**RELATÓRIO DE FISCALIZAÇÃO TÉCNICA DOS SISTEMAS DE ÁGUA E
ESGOTO DO MUNICÍPIO DE
SÃO CARLOS**

PRESTADOR: SERVIÇO AUTÔNOMO DE ÁGUA E ESGOTO DE SÃO CARLOS- SAAE

Relatório R1 – Diagnóstico

Nome: EEAT VILA ALPES

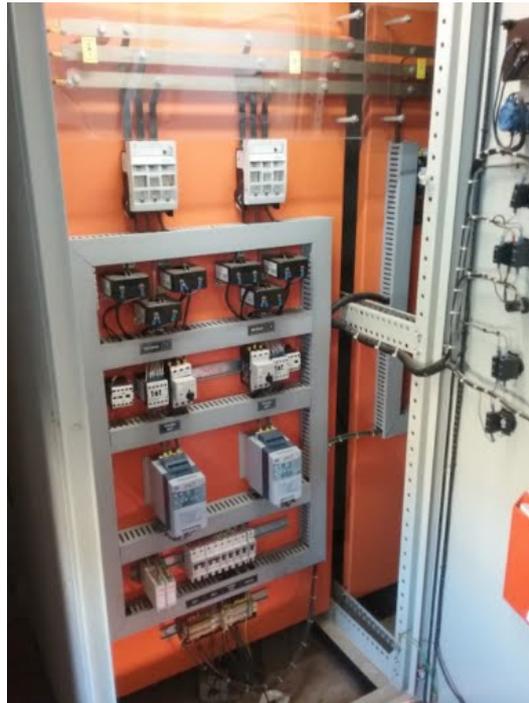
Item 4.5: Ausência de identificação da área (Art. 2º da Lei Federal 11.445/2007). Prazo: Em até 180 dias

Item 4.7: Drenagem inadequada de água de lubrificação de gaxetas (Art. 5.5.2.1 da NBR 12214/1992). Prazo: Em até 180 dias

Nome: Reservatório elevado via Alpes

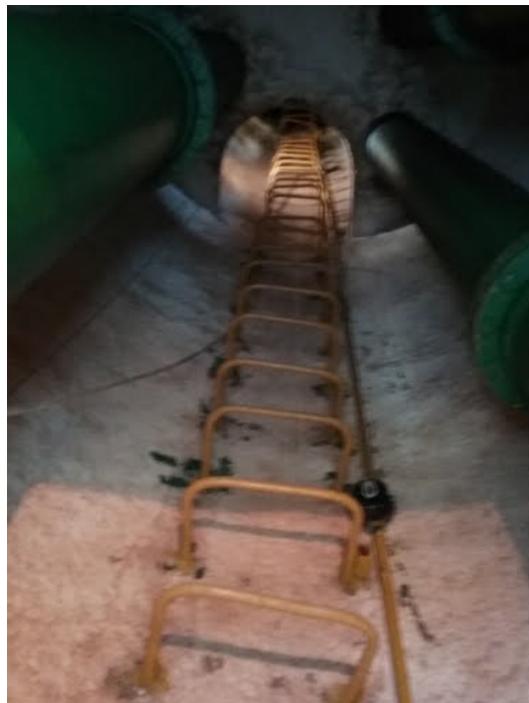
Item 6.2: Ausência de identificação da área (Art. 2º da Lei Federal 11.445/2007). Prazo: Em até 180 dias

Item 6.4: Existência de locais sem guarda-corpos ou escadas em situação inadequada (Art. 5.16 da NBR 12217/1994). Prazo: Em até 180 dias

Informações complementares: Foi constatada durante a visita a existência de entulho dentro da unidade. Recomenda-se realizar a limpeza do entorno e do interior dos reservatórios.

Nome: ETA VILA PUREZA

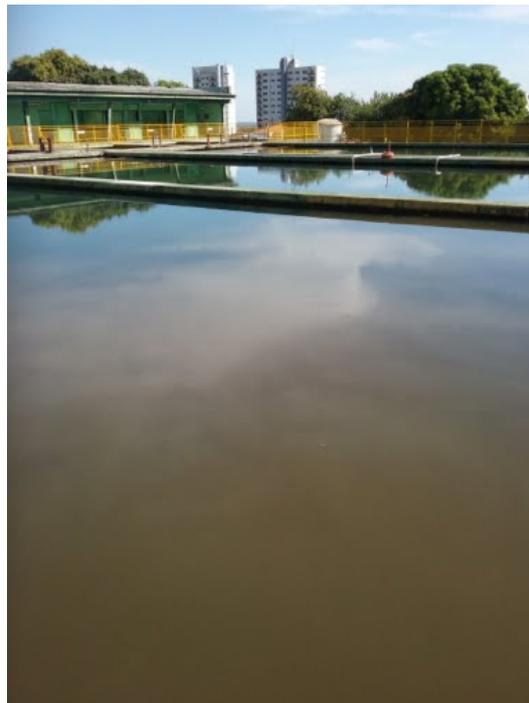
Item 5.2: Ausência de tratamento e/ou destinação correta do lodo (Art. 57 do Decreto estadual nº 8.468/1976). Prazo: Em até 180 dias

Item 5.12: Existência de locais sem guarda-corpos ou escadas adequadas (Art. 5.21.1 da NBR 12216/1992). Prazo: Imediato

Item 5.13: Existência de vazamentos aparentes (Art. 2º da Lei Federal 11.445/2007). Prazo: Imediato

Informações complementares: Está em andamento projeto de alteração dos filtros. Os macromedidores de saída da ETA são os macromedidores de entrada das redes distribuidoras. Deve-se colocar guarda-corpo entre os decantadores, e entre filtros e decantadores.

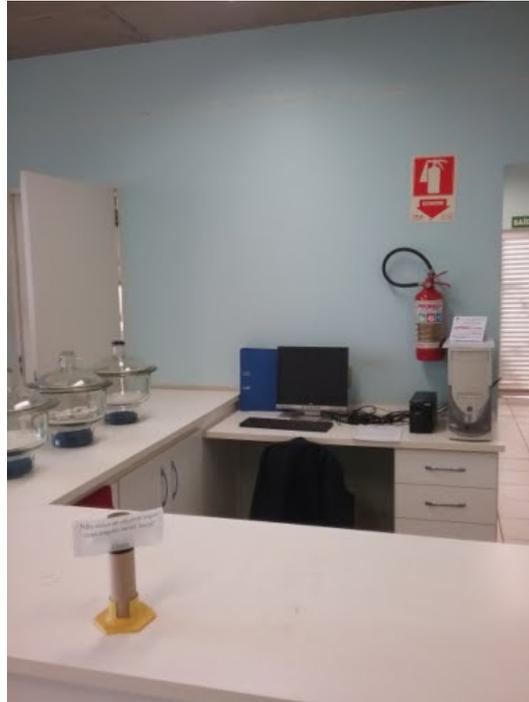
Item 8.4: Ausência de chuveiros de emergência no laboratório (Art. 5.21.4 da NBR 12216/1992 e Art. 5.18.3 da NBR 13035/1993). Prazo: Imediato

Item 8.16: Existência de vazamentos aparentes (Art. 2º da Lei Federal 11.445/2007). Prazo: Imediato

Informações complementares: Também foram verificados vazamentos na estrutura do flutador.
